「中央構造線断層帯（金剛山地東縁一由布院）の長期評価（第二版）」の知見に関する技術情報検討会の検討結果等について

令和2年3月4日
原子力規制庁

第67回原子力規制委員会（令和2年2月26日）において、更田委員長から、「中央構造線断層帯（金剛山地東縁一由布院）の長期評価（第二版）」（平成29年12月19日地震調査研究推進本部。以下「第二版」という。）の知見に関する技術情報検討会の検討結果について原子力規制委員会に報告するよう指示があったので、これを報告するとともに、併せて伊方発電所3号炉の使用済燃料乾式貯蔵施設の設置に係る原子炉設置変更許可申請の審査における当該知見の取扱いについても報告する。

長期評価改訂(第二版) <断層の活動区分の変更:全長6区間→10区間>

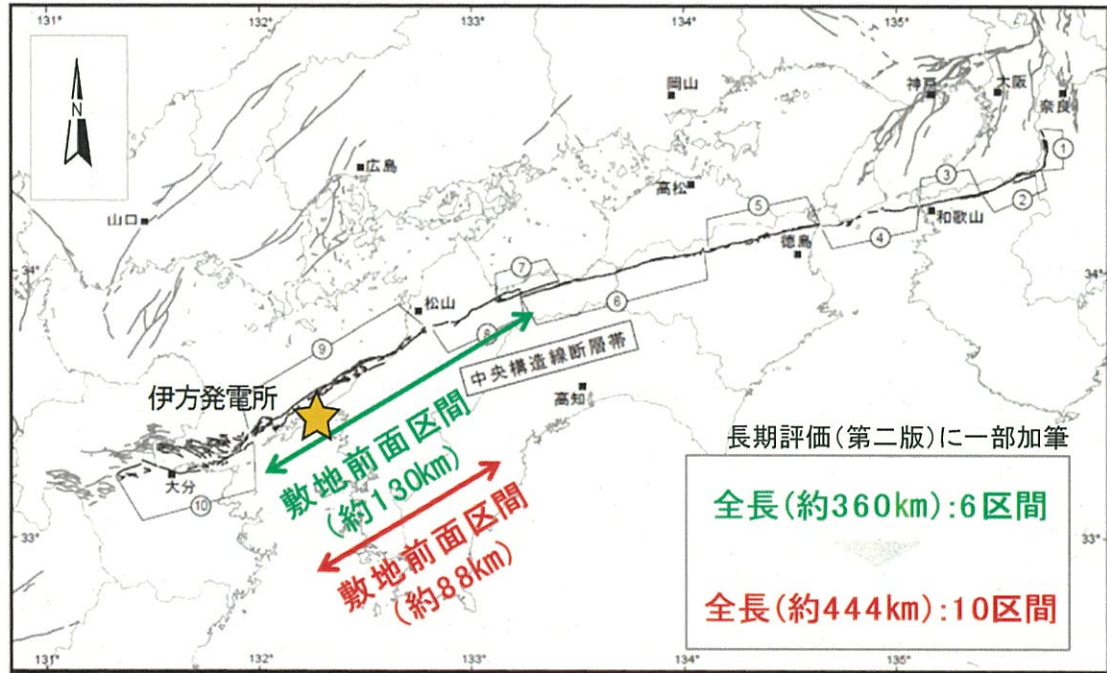
第一版の 6 区間から 10 区間に変更された。また、伊方発電所の敷地前面区間については、石鎚山脈北縁西部－伊予灘区間約 130 km から、伊予灘区間約 88 km に見直された。

既許可では、全長 480 km のケースに加え、敷地前面での部分破壊を考慮し、第一版を踏まえた断層長さ 130 km のケース及び敷地前面の断層群 54 km のケースを想定し、第二版 (88 km) より長い場合も短い場合も両方考慮しており、改訂内容は既許可の評価に包含されていることを示した（参考 2 参照）。

- 長期評価(第二版)では、断層の活動区分に関して下表のように変更がなされており、敷地前面区間の断層帯については、第一版が約130kmと評価していたのに対し、第二版では約88km(⑨伊予灘)と評価されている。
- また、前述のとおり、⑩豊予海峡-由布院の区間については、従前は別府-万年山断層帯の一部であった区間が、中央構造線断層帯の一部として評価されている。

断層傾斜角(敷地前面区間)

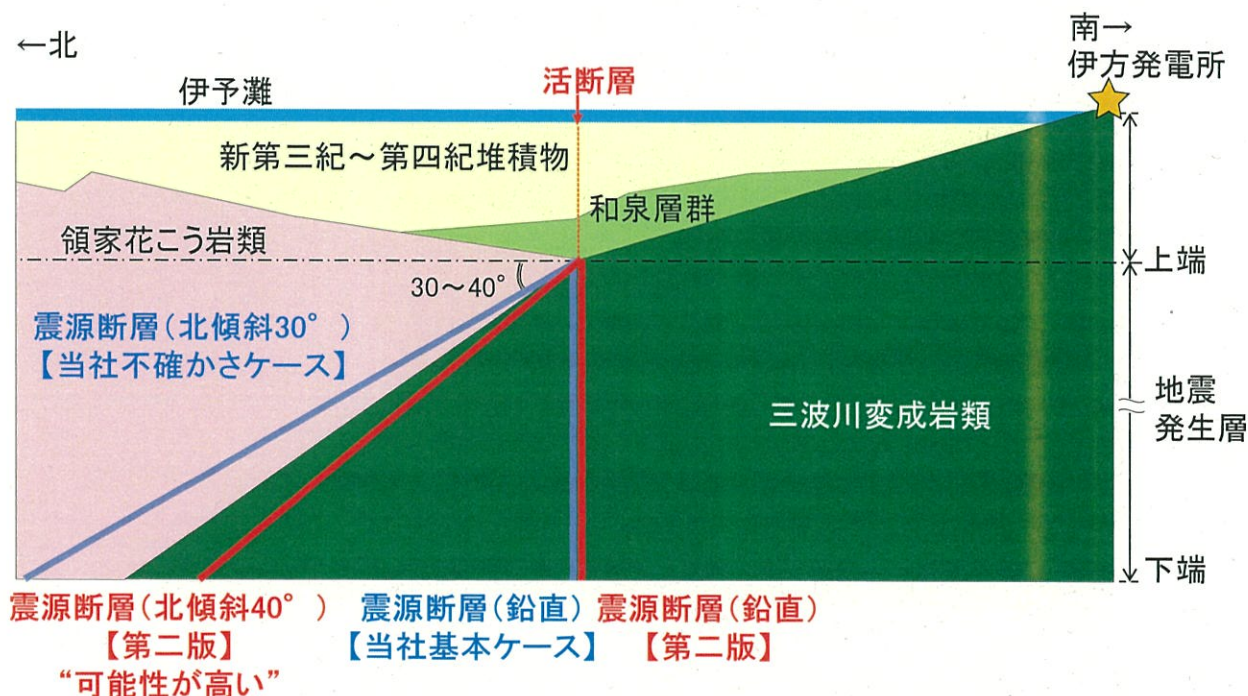
第一版の“鉛直”から“中角度（約 40°）あるいは高角度（ないしほぼ鉛直）の両論を併記するが、中角度の可能性が高い”に改訂された。

既許可では、基本ケースでは鉛直としており、さらに不確かさケースの一つとして、地質境界断層の可能性を踏まえた北傾斜 30° のケースを評価している。

- 「断層傾斜角」については、第一版が敷地前面区間を含む四国中部～西部区間の傾斜角を高角度(鉛直)と想定していたのに対し、第二版では中角度の可能性が高いとしたうえ高角度(鉛直)と中角度(北傾斜40°)の両論を併記している。
- 第二版においては、以下の2点を踏まえて断層傾斜角は中角度の可能性が高いと判断している。
 - ①「高角な中央構造線断層帯と中央構造線との関係」に関して、反射法地震探査断面が多数公表されているが、それらの中で高角である中央構造線断層帯(活断層)が下方において中角である中央構造線を切断していることを示す事実は確認されていない
 - ②「中角である中央構造線が横ずれ卓越の運動を担えるか」に関して、中央構造線は数千万年間以上にわたって断層活動を行ってきたと推測され、断層の強度や摩擦係数等が他の断層より小さいと想像される
- 伊方発電所の地震動評価では、敷地前面海域の詳細な調査結果等に基づき、鉛直ケースを基本ケースに設定したうえ北傾斜ケースを不確かさケースとして設定しており、その傾斜角は、地質境界断層の傾斜角が30°から40°とする知見を踏まえ、地震規模(断層面積)が保守的な設定となるよう北傾斜30°としている。

断層モデルを用いた手法による地震動評価結果(壇・他(2011))

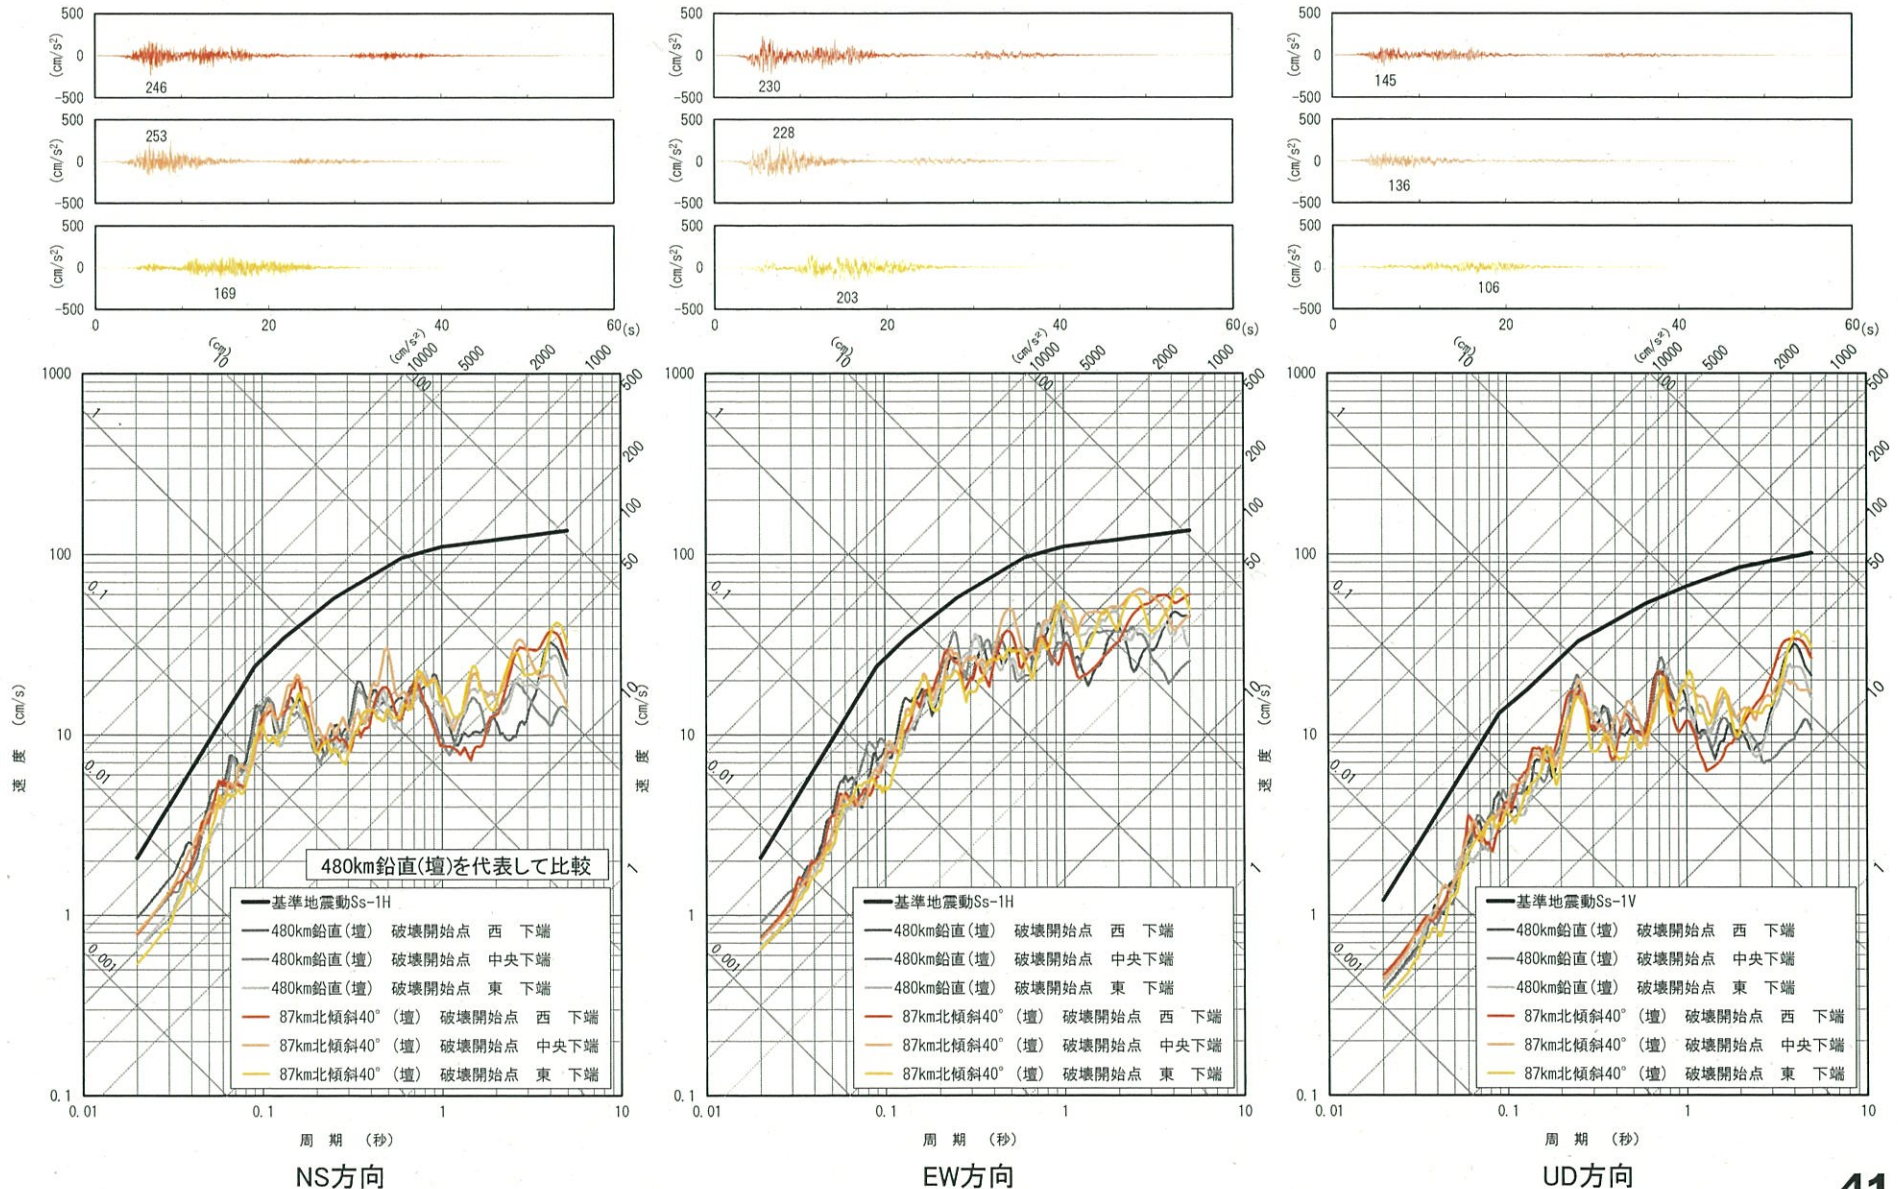
(断層面積)が大きくなることから、第二版よりも保守的な条件となることを示した。また、今回、敷地前面区間の伊予灘区間を考慮した北傾斜 40° のケースについても地震動評価を実施し、基本ケース(480 km鉛直)とほぼ同程度で、全周期帯で基準地震動を下回ることを示した。さらに、既許可以降の新知見として、文部科学省研究開発局・国立大学法人京都大学大学院理学研究科(2017)において、“北傾斜の地質境界断層が高角の断層によって変位を受けていること”が確認できる観測結果(J測線の調査結果)が得られており、事業者の反射法探査結果による評価と変わらないことから、「震源断層もほぼ鉛直である可能性が考えられる」という既許可の評価に影響しないことを示した(参考2参照)。

○87km北傾斜40° (壇による手法)の評価結果は、周期帯によって若干の差異はあるものの、全体としては既往評価の基本ケースとほぼ同程度であり、全周期帯で基準地震動を下回っており、影響はない。

断層傾斜角の地球物理学的な評価①<反射法探査結果>

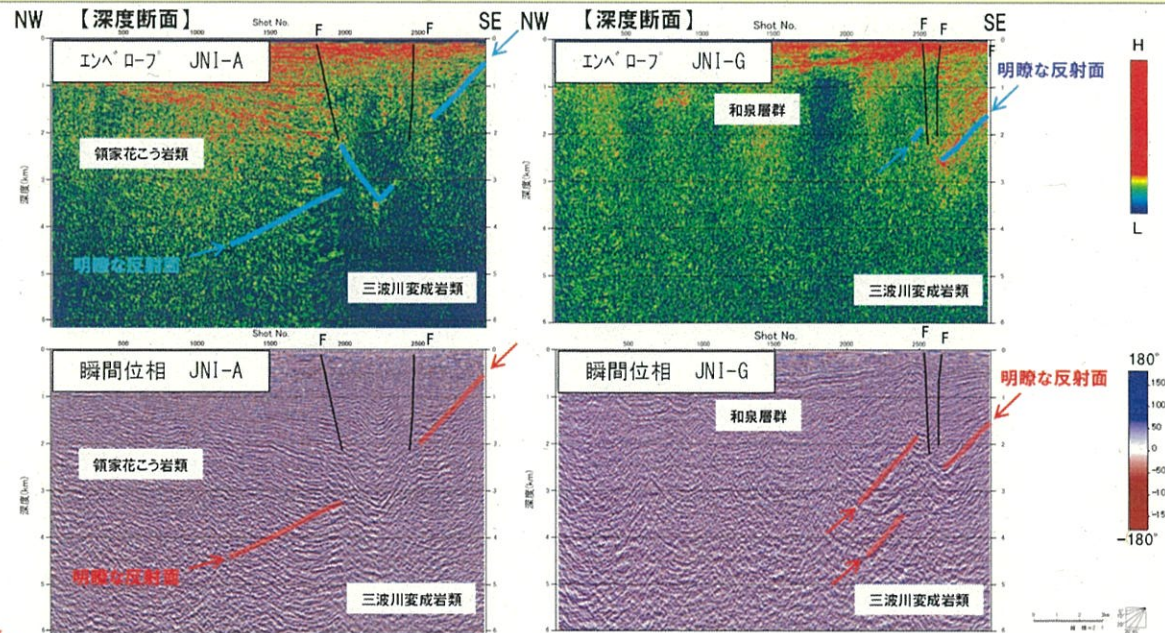
- 第二版においては、「反射法地震探査断面が多数公表されているが、それらの中で高角である中央構造線断層帯(活断層)が下方において中角である中央構造線を切断していることを示す事実は確認されていない」とされている。
- しかしながら当社が実施したアトリビュート解析結果によると、堆積層中にみられる高角度の活断層の下方で、北傾斜する地質境界断層が高角度の断層によって変位を受けている可能性を示唆する結果が得られている。

- 地下浅部で幅を持って雁行配列する活断層はいずれも堆積層内で高角度である。
- 地質境界断層は北傾斜であることが示唆されるものの、アトリビュート解析結果によると、三崎沖ジョグの断面(JNI-A)および串沖ジョグの断面(串沖, JNI-G)においては、堆積層中にみられる高角度の活断層の下方で、北傾斜する地質境界断層が高角度の断層によって変位を受けている可能性を示唆する結果が得られた。
